Mission régionale d'autorité environnementale

**Avis de la Mission régionale d'autorité environnementale  
de la région Nouvelle-Aquitaine sur  
le projet de création d'un parc de 3 éoliennes  
sur les communes de Mouterre-Silly et Chalais (86)**

n°MRAe 2021APNA10

dossiers P-2020-9763

Figure 13 page 41 de l'étude d'impact

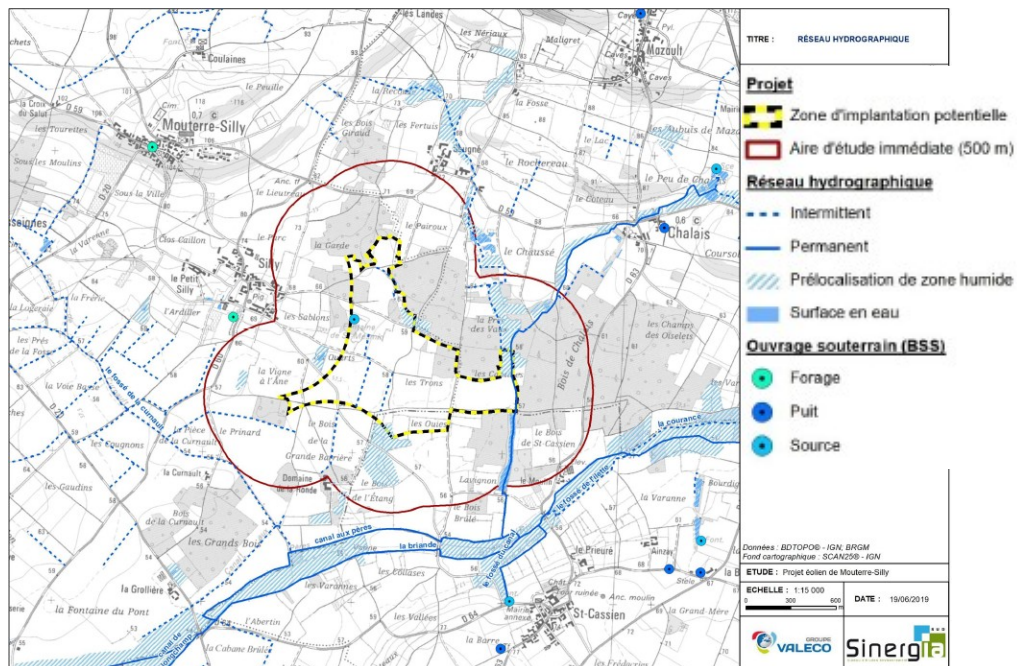
En termes d'hydrographie, l'aire d'étude immédiate est concernée par un petit affluent permanent en rive droite de la Briande, ainsi que par un réseau intermittent de fossés et drains, lié probablement à l'activité agricole. La cartographie des différents cours d'eau et zones humides potentielles (localisés autour de la zone d'implantation potentielle) figure en page 41 de l'étude d'impact reproduite ci-après.

Concernant les zones humides, seule une recherche bibliographique a été réalisée par le porteur de projet. Or la caractérisation des zones humides doit être réalisée par des prospections de terrain et en application des dispositions de l'article L. 211-1 du code de l'environnement modifié par la loi du 24 juillet 2019 renforçant la police de l'environnement. Cet article définit notamment les zones humides comme « *les terrains, exploités ou non, habituellement inondés ou gorgés d'eau douce, salée ou saumâtre de façon permanente ou temporaire, ou dont la végétation, quand elle existe, y est dominée par des plantes hygrophiles pendant au moins une partie de l'année* ».

Cette insuffisance importante de l'étude d'impact, outre qu'elle empêche d'évaluer correctement l'impact et l'insertion environnementale du projet, est de nature à mettre le projet en défaut, vis-à-vis notamment des dispositions 8A<sup>4</sup> et 8B<sup>5</sup> du SDAGE Loire-Bretagne.

**La MRAe demande au porteur de projet de mettre à jour et compléter son étude d'impact concernant la recherche de zones humides sur le site d'implantation du projet, avec des inventaires de terrain et de prendre si cela s'avère nécessaire les dispositions adéquates que ce soit en termes d'implantation et/ou de mesures de réduction d'impact voire de compensation.**

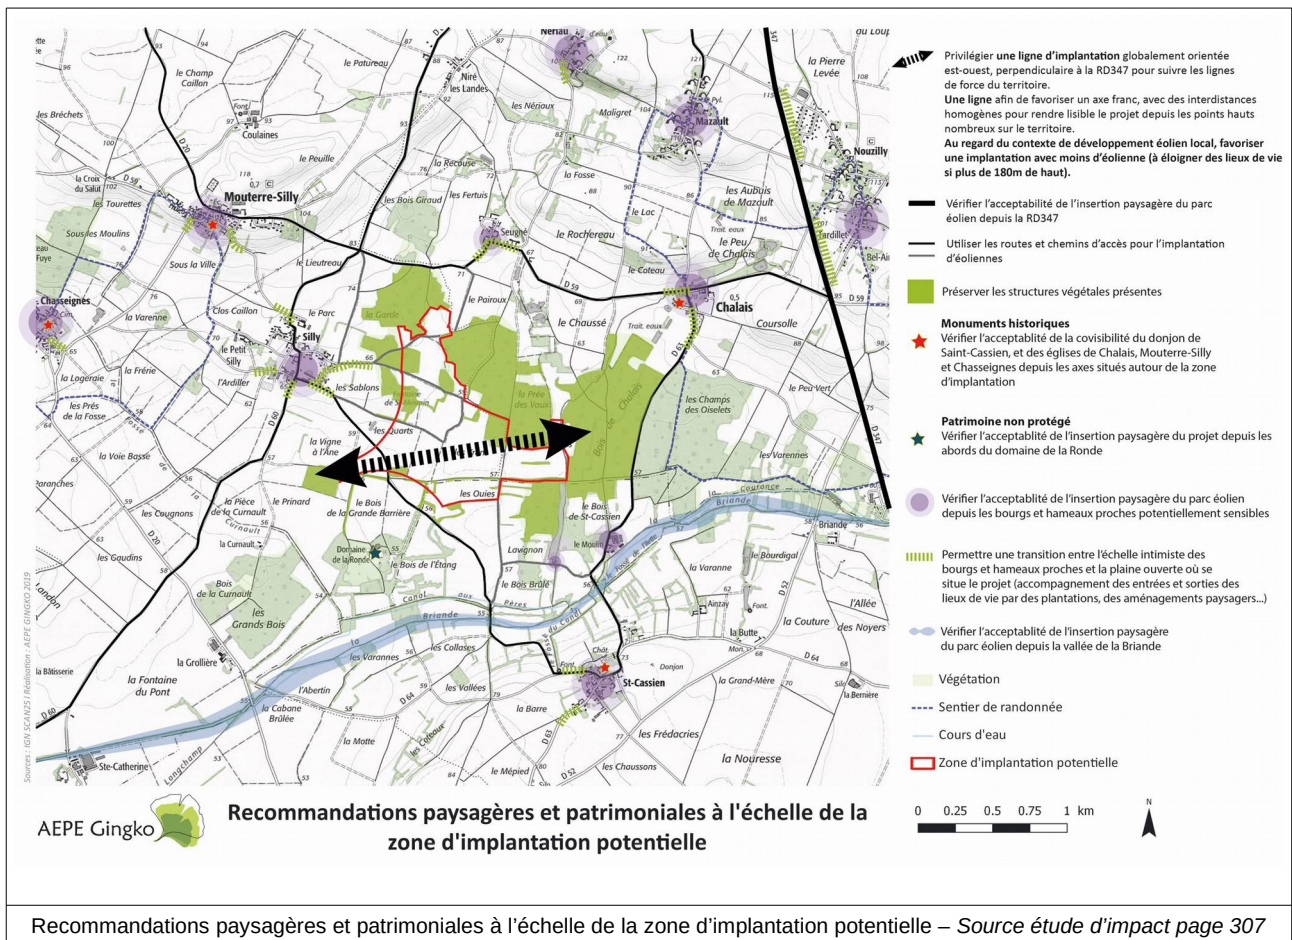
Or, l'étude montre que le projet impacte fortement à cet égard les hameaux proches ainsi que des sites patrimoniaux remarquables ou des monuments historiques (voir page 503 et suivantes de l'étude d'impact) : « Tour carrée » de la commune de Loudun (donjon), église de Chalais, donjon de Saint-Cassien, église de Saint-Maximin sur la commune de Mouterre-Silly, moulin du Grand Puy d'Ardenne.

Enfin, la particularité du contexte du site marqué par un rebord de cuesta s'ouvrant au sud sur une plaine agricole où est situé le projet, ne permet pas de préserver la qualité paysagère des panoramas depuis les belvédères et promontoires emblématiques du secteur.

Au titre des mesures d'accompagnement, le porteur de projet propose de planter des haies brises-vues (mesure MA 7.a page 529 de l'étude d'impact) au droit des propriétés riveraines les plus proches du projet.

L'étude d'impact conclut à une incidence négative forte sur la qualité paysagère des hameaux et des monuments historiques (cf. pages 476 et 505 à 509).

**La MRAe relève la rupture d'échelle des aérogénérateurs avec le tissu bâti du secteur, et ses conséquences prévisibles en termes de redéfinition du paysage actuel. Elle constate que le projet n'est pas en mesure, compte tenu du site retenu, de suivre les recommandations issues du diagnostic paysager de l'étude d'impact.**

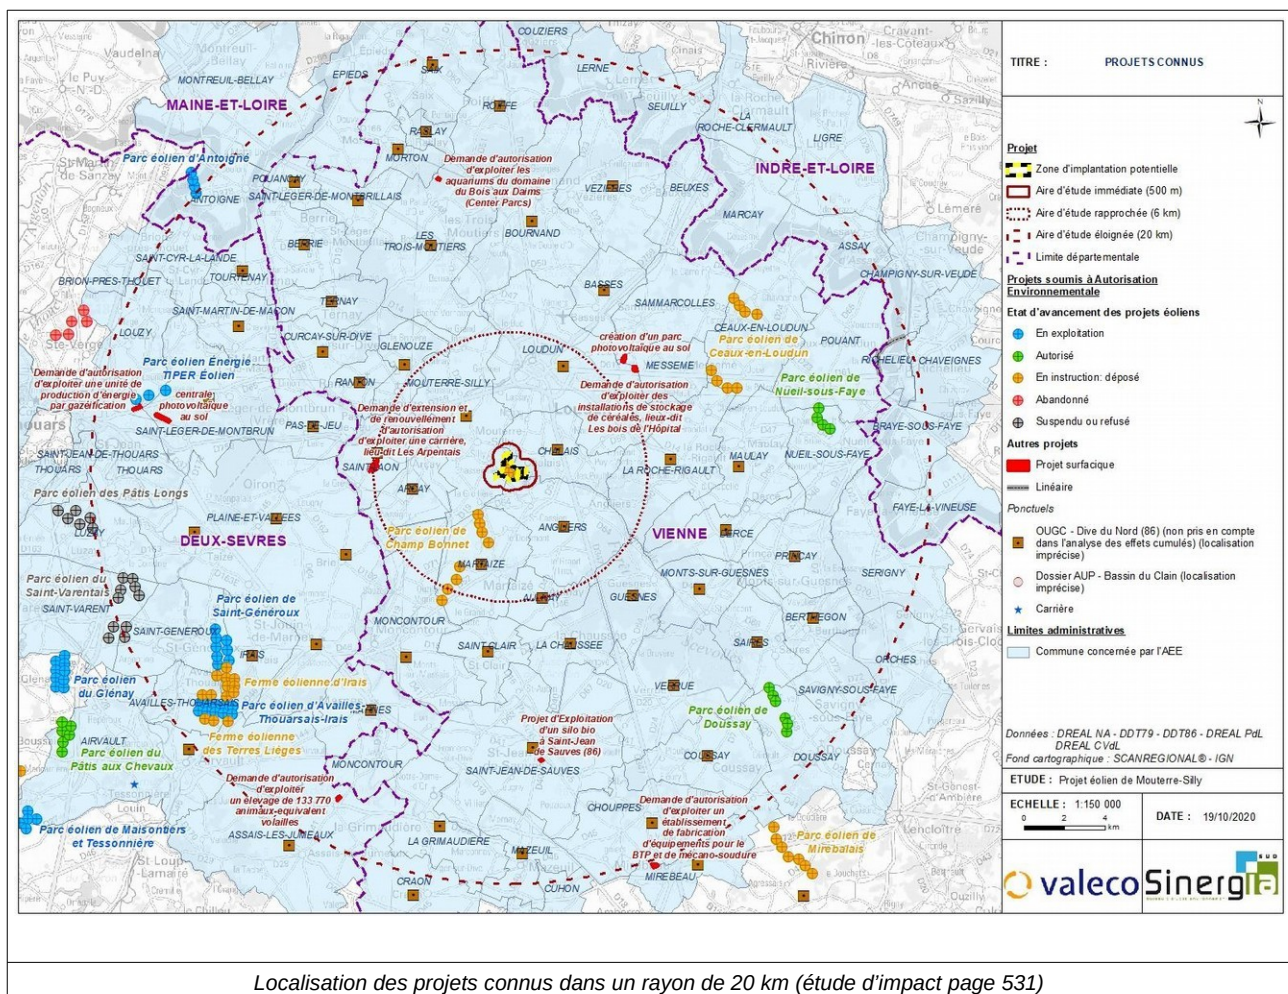
(180 m ou 200 m) sont présentées sur cette zone (page 311 et suivantes de l'étude d'impact). Le choix de la variante « 2b », à trois éoliennes alignées selon un axe est-ouest, est retenue, selon l'étude, en raison de son moindre impact pour le milieu naturel.

L'analyse concernant le choix du site et du parti d'implantation final des éoliennes, ainsi que leur justification apparaissent insuffisantes au regard des enjeux présents. Ainsi :

- les éoliennes E1 et E3 de la variante retenue ne répondent pas (cf. plus haut) aux distances recommandées vis-à-vis des haies et boisements ;
- les recommandations issues de l'étude paysagère et patrimoniales prévoyaient de privilégier une implantation orientée est-ouest et perpendiculaire à la RD347 (voir cartographie page 307 de l'étude d'impact) ce qui diffère de l'implantation de la variante retenue ;
- l'impact visuel est notable sur un territoire jusqu'ici sans éoliennes, et dont la commune de Mouterre-Silly et la vallée de la Dive ont été reconnus comme « paysage culturel emblématique » à préserver dans le cadre d'études menées par les services régionaux du ministère de la culture.

**La MRAe considère que la démarche ERC d'évitement, de réduction et à défaut de compensation des impacts, qui doit permettre de justifier un site et une implantation de moindre impact sur l'environnement, n'a pas été pleinement menée. Le parti final retenu présente des impacts, dont certains non réductibles ou compensables (impacts paysagers), alors même que la démonstration n'est pas faite de l'absence d'alternatives de moindre impact qui aurait dû en premier lieu s'appuyer sur l'étude de plusieurs sites.**
